Mission régionale d'autorité environnementale

Projet d'aménagement d'un parc photovoltaïque au sol
Commune de Oursbelille (65) déposé par SIAEP Tarbes Nord
Avis de l'Autorité environnementale
sur le dossier présentant le projet et comprenant l'étude d'impact
(articles L122-1 et suivants du Code de l'environnement)

N° saisine : 2020-8459
Avis émis le 23 juin 2020
N° MRAe 2020APO43

Figure 4: Localisation du captage AEP d'Oursbelille et délimitation des périmètres de protection et de l'aire d'alimentation du captage (source : ARS Occitanie)

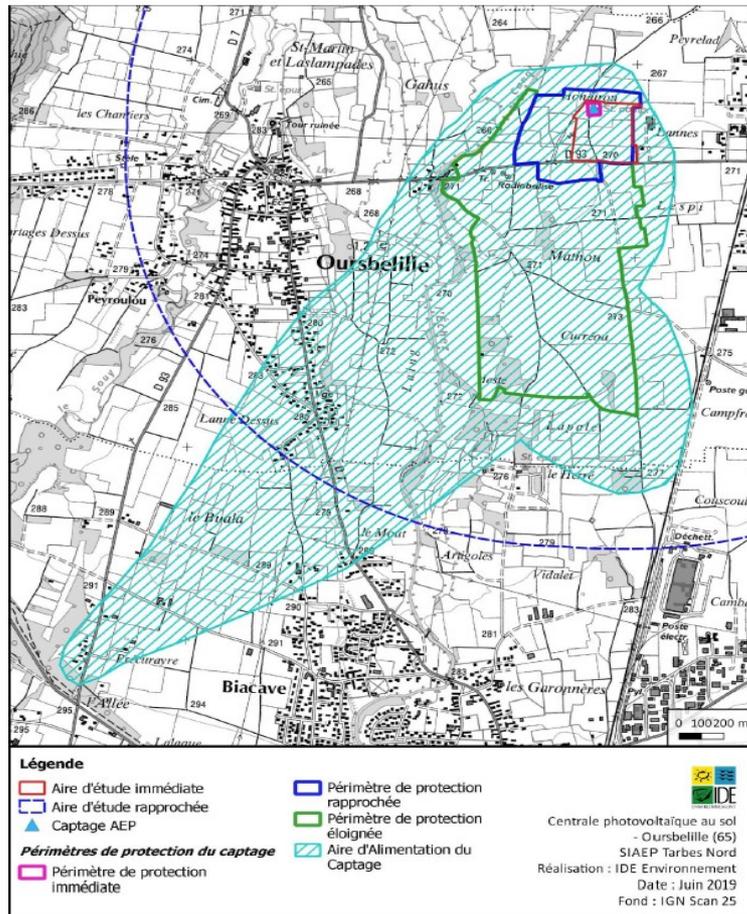
Les mesures proposées pour la préservation appellent à certaines précisions pour s'assurer qu'aucune pollution s'infiltrerait vers la nappe souterraine. Aussi, la MRAe recommande :

- de préciser les modalités de contrôle, en effet le suivi avec une fréquence hebdomadaire (uniquement en phase chantier) ne permet pas de se prémunir contre un risque de pollution accidentelle qu'il conviendrait d'appréhender ;
- de préciser quel sera le point de référence pour comparer la qualité des eaux souterraines et de déceler une éventuelle pollution à court et moyen terme ;
- de justifier la localisation choisie des piézomètres ;
- de compléter la cartographie de la localisation des piézomètres p.204 avec le sens d'écoulement de la masse d'eau souterraine et de localiser le point de référence.
